RESOLUCIÓN DEL CONFLICTO DE ACCESO A LA RED DE DISTRIBUCIÓN DE ENERGÍA ELÉCTRICA INTERPUESTO POR CAPWATT SOLAR ESP 13, S.L.U. CON MOTIVO DE LA SUBSANACIÓN REQUERIDA POR UFD DISTRIBUCIÓN ELECTRICIDAD, S.A. A LA SOLICITUD PRESENTADA PARA LA INSTALACIÓN PSFV “LA HOYA IV” DE 5 MW EN LA SET STA CRUZ DE MUDELA 15KV.

(CFT/DE/127/25)

CONSEJO. SALA DE SUPERVISIÓN REGULATORIA

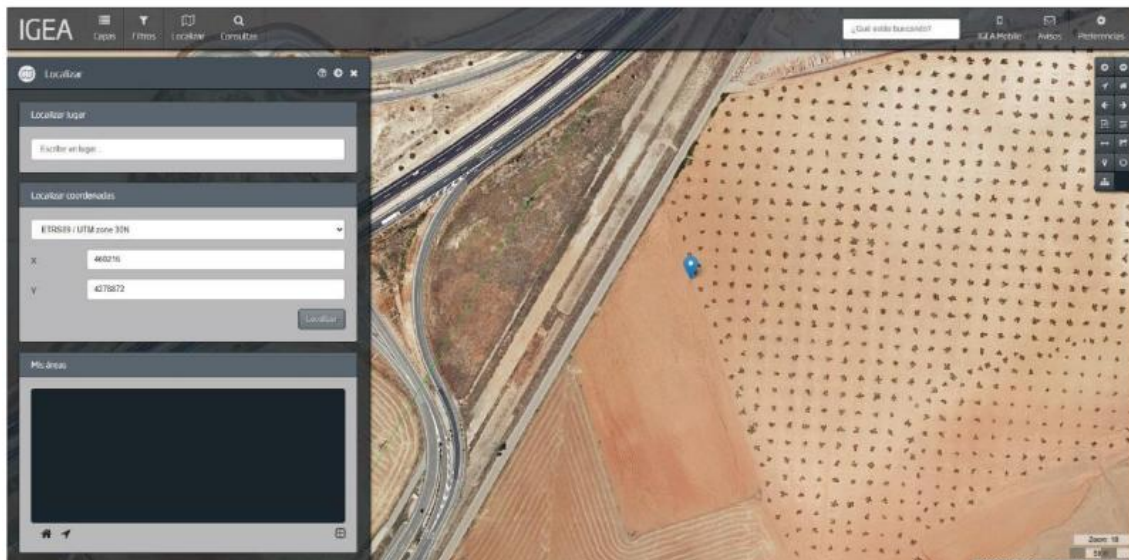
En cuanto a contenido de la subsanación, CAPWATT aporta en su solicitud de acceso y conexión plano donde se ubica el punto de conexión propuesto. UFD al identificar el punto comprueba que las coordenadas facilitadas no corresponden con ningún elemento de su red de distribución:

Según la información aportada por UFD en sus alegaciones (folio 67 del expediente) la línea más cercana a las coordenadas propuestas corresponde a una línea de propiedad particular que no tiene consideración de red de distribución.

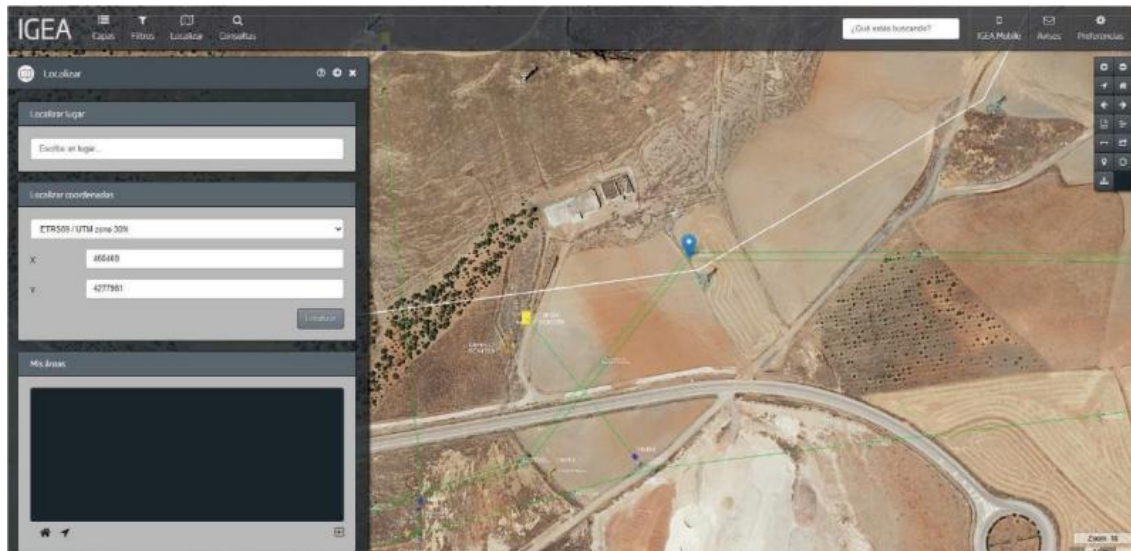
Con fecha 15 de abril CAPWATT aporta un plano con un nuevo punto de conexión con coordenadas UTM Huso 30 X = 460.400,00 y Y = 4.277.981,00. UFD comprueba que el punto propuesto coincide con una línea de su propiedad y la solicitud pasa a ser admitida a trámite una vez subsanada la deficiencia (folio 68 del expediente):

A la vista de lo anterior, no cabe duda de que el contenido de la subsanación requerida afecta a cuestiones esenciales para la tramitación de la solicitud de acceso y conexión, como es la identificación del nudo o tramo de línea concreto de la red al que quieren conectarse.
